CONSTANCIA DE NOTIFICACIÓN MEDIANTE PUBLICACIÓN DE AVISO

Auto No. 9674 del 02 de octubre de 2020

AUTO N° 09674

El Proyecto Explotación Subterránea de Minerales Auroargentíferos Soto Norte, con una huella en superficie de 161,97 ha, planteó dos frentes de trabajo que estarían comunicados entre sí por intermedio de los túneles gemelos.

Figura 6-4 Esquema general de los vertimientos y plantas de tratamiento de agua con caudales medios para fase de construcción. El efluente de los túneles gemelos se lleva a la piscina de sedimentación.

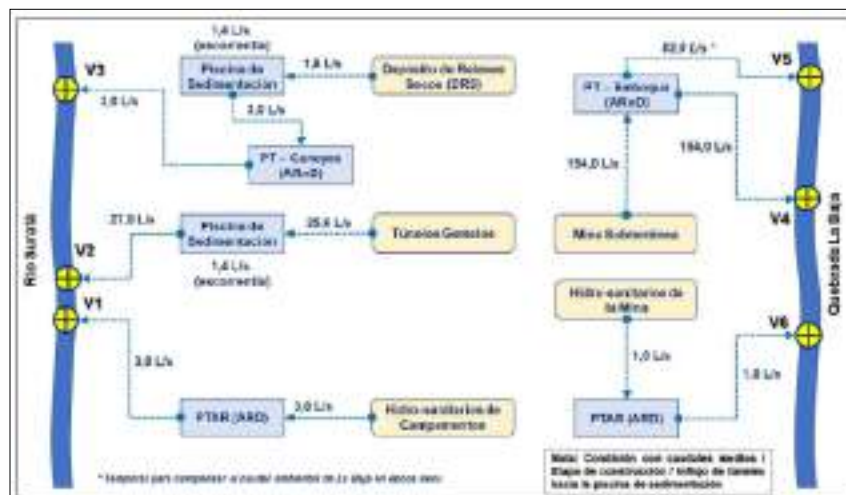
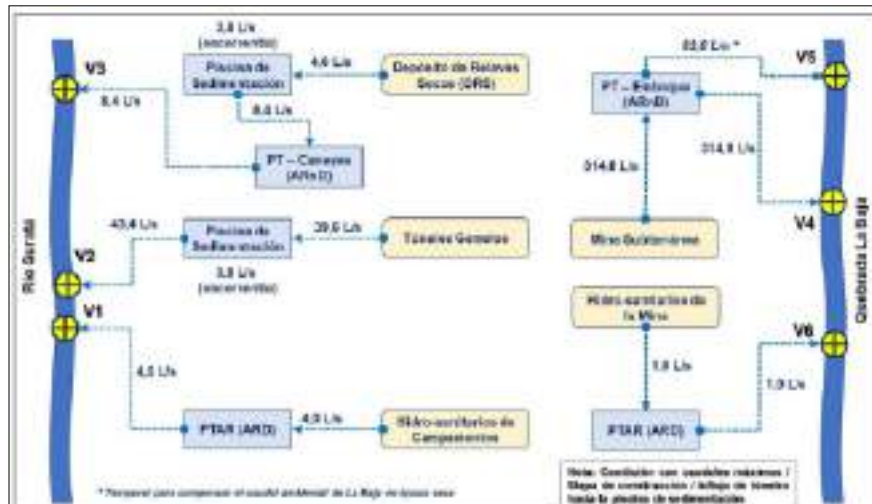
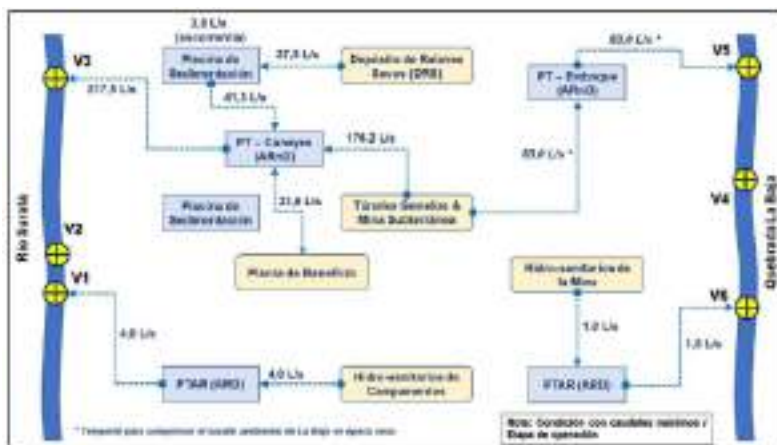
(Ver Figura Esquema general de los vertimientos y plantas de tratamiento de agua con caudales medios para fase de construcción. El efluente de los túneles gemelos se lleva a la piscina de sedimentación, Figura Esquema general de los vertimientos y plantas de tratamiento de agua con caudales máximos para fase de construcción. El efluente de los túneles gemelos se lleva a la piscina de sedimentación y Figura 6 Esquema general de los vertimientos y plantas de tratamiento de agua con caudales máximos para fase de construcción. El efluente de los túneles gemelos se lleva a la PT – Caneyes, en Concepto Técnico 6134 del 2 de octubre de 2020)

(Ver Figura Esquema general de los vertimientos y plantas de tratamiento de agua con caudales medios para fase de operación y Figura Esquema general de los vertimientos y plantas de tratamiento de agua con caudales máximos para fase de operación, en Concepto Técnico 6134 del 2 de octubre de 2020)

Para el vertimiento V3 se presentan inconsistencias en la modificación de la solicitud puesto que en el EIA de 2019 solicitaba 333.9 l/s, sin embargo el EIA de 2020 plantea 8.4 l/s según el FUN como máximo en túneles pero adicionalmente la Sociedad propone autorizar caudales en situaciones de contingencias que para la construcción serían de 48 l/s y para la operación podrían ser de 217.5 l/s, sin embargo, esto no se contempla en la solicitud en el FUN. Razón por la cual, esta Autoridad Nacional encuentra incosistencias adicionales derivadas de los cambios de caudales efectuados por la Sociedad, los cuales fueron modificados con motivo de los requerimientos 21 y 26 del componente hidrogeológico solicitados en el Acta 91 de 2019,

Figura 6-12 Resultados de modelación de calidad del agua para conductividad en el río Suratá en etapa constructiva (izquierda) y operativa (derecha) bajo condiciones de funcionamiento normales

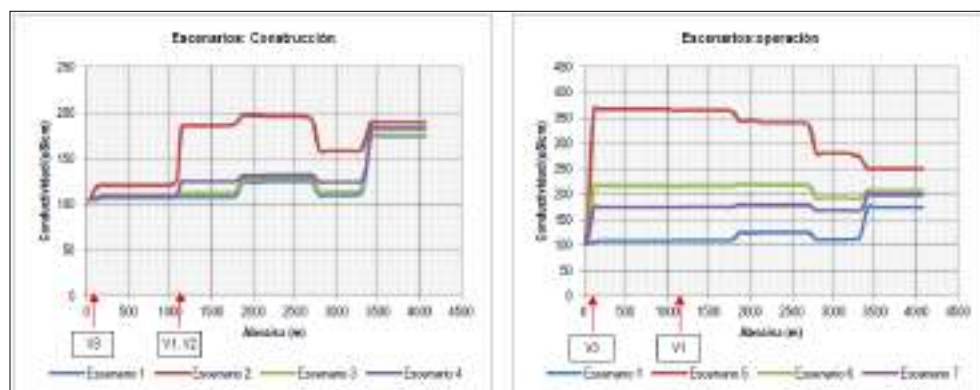
La conductividad es el parámetro que representa mayor cambio o variación de acuerdo con las modelaciones presentadas, demostrando que modificaría las condiciones incluso en el río Vetás particularmente para escenarios de bajos caudales, dado que disminuye la capacidad de asimilación del río Vetás.
